Teknisk Cirkulære Nr. 83

3.5.1956

VENTILHUSE

Vejledning for Montering af Ventilhus (se Tegning Nr.10936)

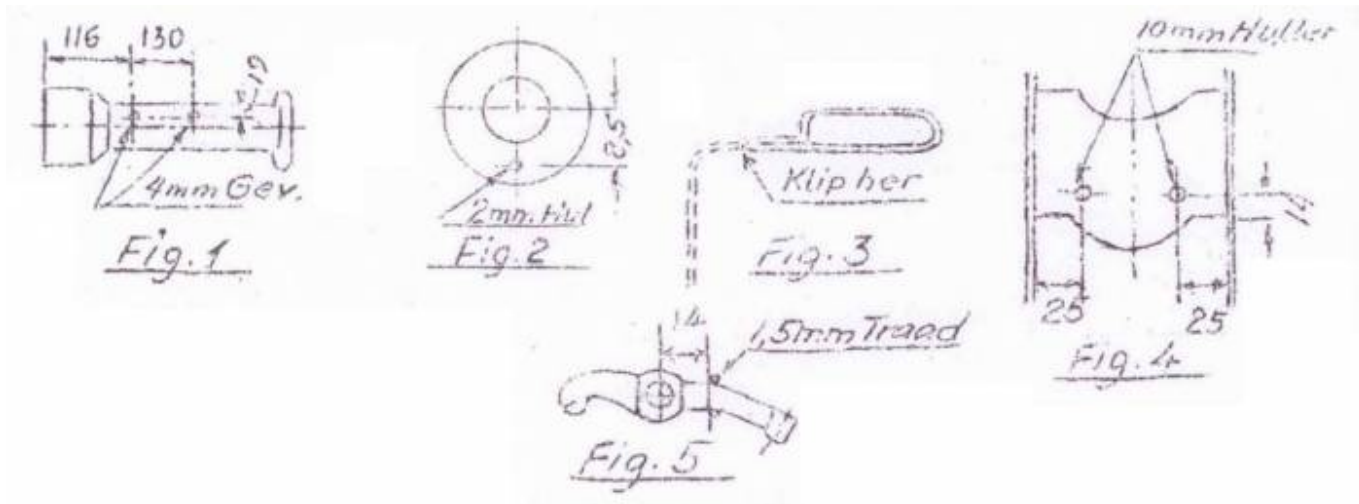
- Aftag Kamakselhus og afmonter Styr med Vippearms.
Bor 2 - M 4 Gevind Huller (se Fig.1)
- Aftag Topstykke og afmonter Ventiler og Ventilstyr.
Bor 8 - 2 mm Huller for Styrestift Nr.10897 (se Fig.2). Benyt Borelære Nr. 9036.

- Paasæt Ventilhus Nr.9527 med Ventilstyr Nr. 10891 (8 Stk).
- Monter paa Insugningssiden:
4 Pakninger (Gummi) Nr. 10900, 4 Skiver (Jern) Nr. 10893 og 4 Springringe Nr.10894. Isæt 4 Ventiler Nr. 8094-3, 4 Ventilfjedre Nr. 7015 samt 4 Fjederskaale Nr.8095 og 8 Laasehalvparter Nr. 8096, (Indv. Ventilfjeder Nr. 7014 benyttes ikke).

- Monter paa Udblæsningssiden:
4 Pakninger (Asbest) Nr.10895, 4 Skiver (Jern) Nr.10893 og 4 Springringe Nr. 10894. Isæt 4 Ventiler Nr. 10890, 4 Ventilfjedre Nr.7015 samt 4 Fjederskaale Nr.8095 og 8 Laasehalvparter Nr. 8096. (Indv. Ventilfjeder Nr.7014 benyttes ikke).

- Monter paa Kamakselhuset:
8 Styr for Vippearms Nr.10909 med isat Vippearms Nr. 7096-2 monteret med Stilleskrue Nr. 7099 og Motrik Nr. 7258, 8 Pakninger (Fiber) Nr.7737-2, 8 Pakninger Nr. 10219-3, 8 Dæksler Nr. 10896, 8 Pakningsringe (Gummi) Nr. 10892 og 16 Skrue Nr. 10898.

- Monter Topstykke og Kamakselhus. Ventiler stilles som sædvanlig:
Indsugning 0,3 mm og Udblæsning 0,7 mm Spillerum. 8 Dæksler for Ventilhus Nr. 9528 fastspændes med Skrue Nr. 10899 (16 Stk.). I Dækslernes Top isættes Skrue Nr. 6998 (8 Stk.) der maa fjernes, naar Vippearms og Ventiler skal smøres. Mellem Ventilhus og Dæksel tættes med flydende Pakmasse.

- Tændingskabel Nr. 10930 paaspændes Kamakselhuset med 2 Skrue Nr. 5508. Mellem Bøjler og Kamakselhus lægges 2 Fiberskiver Nr. 10929. Tændingskabel Nr. 7784 kan benyttes, naar den lange Flig paa Bøjlerne klippes af (se Fig. 3), og der paamonteres Kablet 4 Gummihætter Nr.

- 9. I Stallets Tværplade Kr. 7288-2 bores 2 - 10 mm Huller, saa de 2 Topskruer Nr. 69S8 paa de bageste Ventilhuse kan aftages med Skruetrækker, naar Smøring af Ventiler og Vippearme foretages (se Fig 4).
- 10. Vippearm Nr. 7096 kan dog benyttes, saafremt per paaloddes (tinloddet) en Ring, der danner Stop for Gummibælgen (se Fig.5).
